**AVIS RELATIF À LA PROTECTION
CONTRE LES EVENTUELS EFFETS NOCIFS ET NUISANCES
PROVOQUÉS PAR LES RAYONNEMENTS NON IONISANTS
GÉNÉRÉS PAR DES ANTENNES ÉMETTRICES STATIONNAIRES**

Commune : HAVELANGE - Exploitant : ORANGE

Référence exploitant : 312N1_1 / 32312N1_1 / 42312N1_1 / 52312N1_1

Rapport n° 4805 / 2023

Figure 1 : Vue en plan des lieux de séjour et des points de contrôle

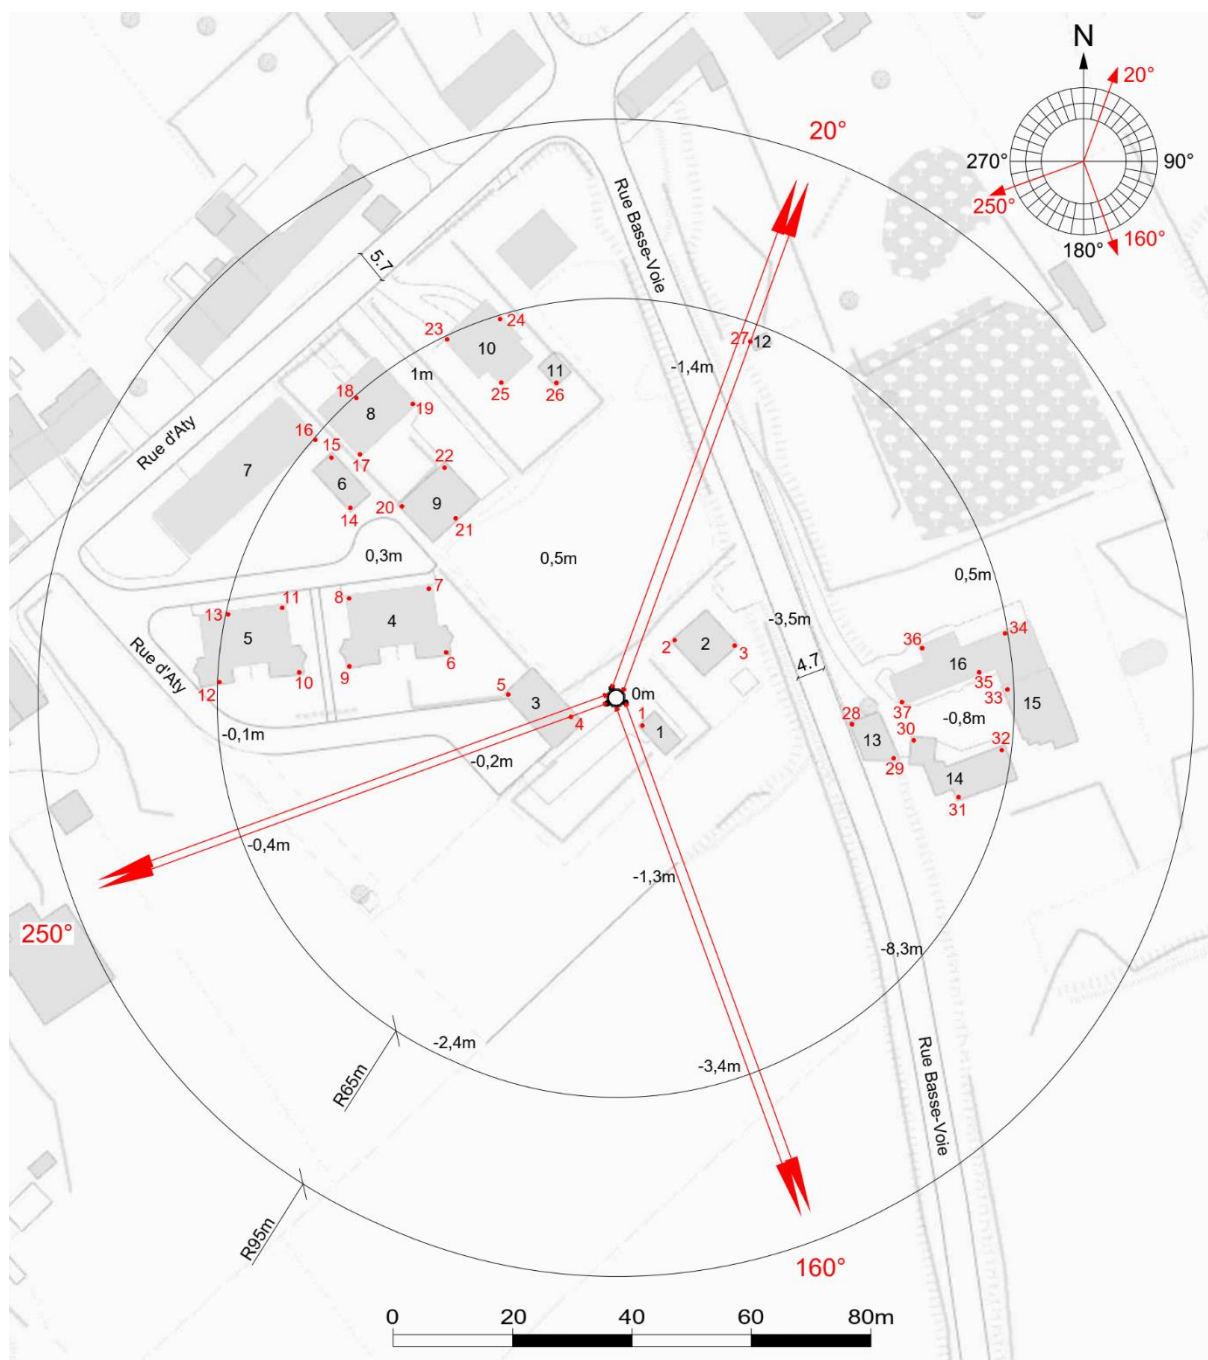
En ce qui concerne les antennes de l'installation mentionnées dans le tableau 1, la distance maximale à laquelle la limite pourrait être atteinte, à l'extérieur, est égale à 83,7 m. S'il n'y a pas de LS à une distance inférieure, les antennes respectent forcément la limite d'immission.

Dans le cas des LS situés à l'intérieur des bâtiments, une atténuation d'obstacle est prise en compte et il en résulte que la distance maximale à laquelle la limite pourrait être atteinte se réduit à 59,2 m.

Figure 2 : Vue en plan des installations d'antennes dans un rayon de 300 mètres autour de l'installation faisant l'objet de la demande d'avis

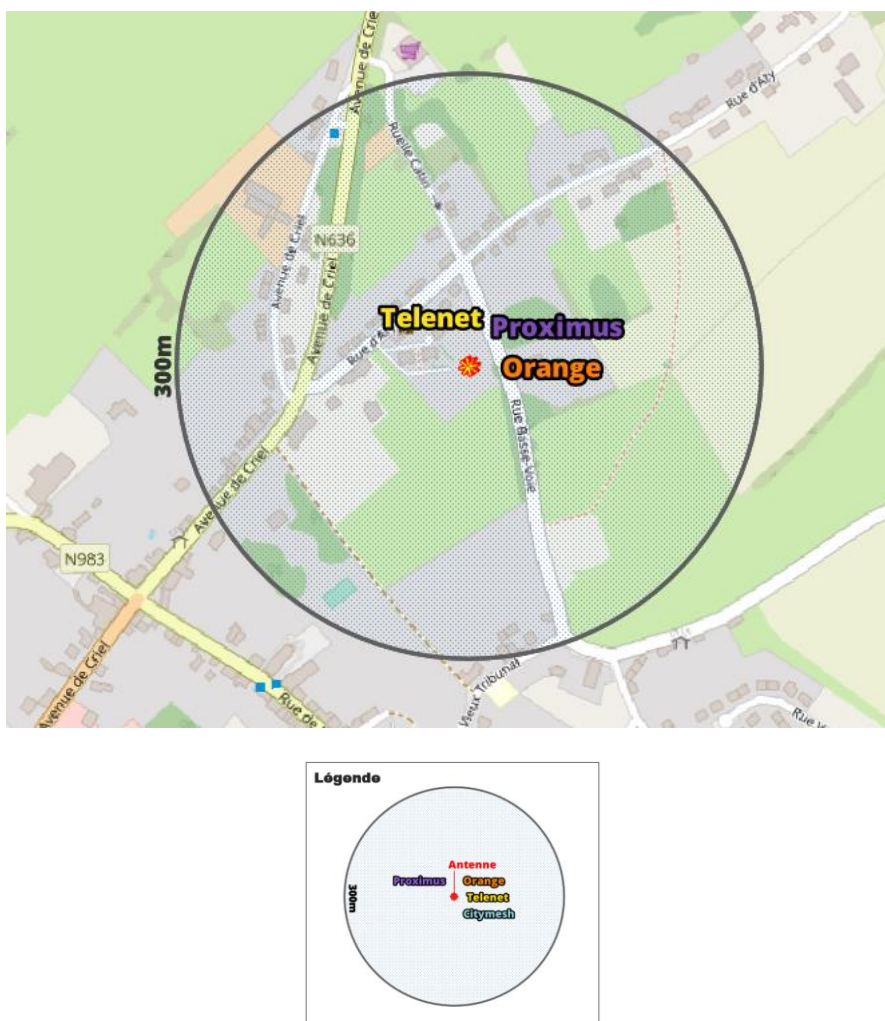
Compte tenu du nombre d'installations localisées dans la figure 2, il apparaît que l'intensité du rayonnement électromagnétique généré, dans les lieux de séjour situés à proximité de l'installation référencée dans le paragraphe 2, par l'ensemble des antennes émettrices stationnaires de l'ensemble des exploitants du même site d'antennes émettrices stationnaires respecte la limite fixée à l'article 4, § 2 du décret.
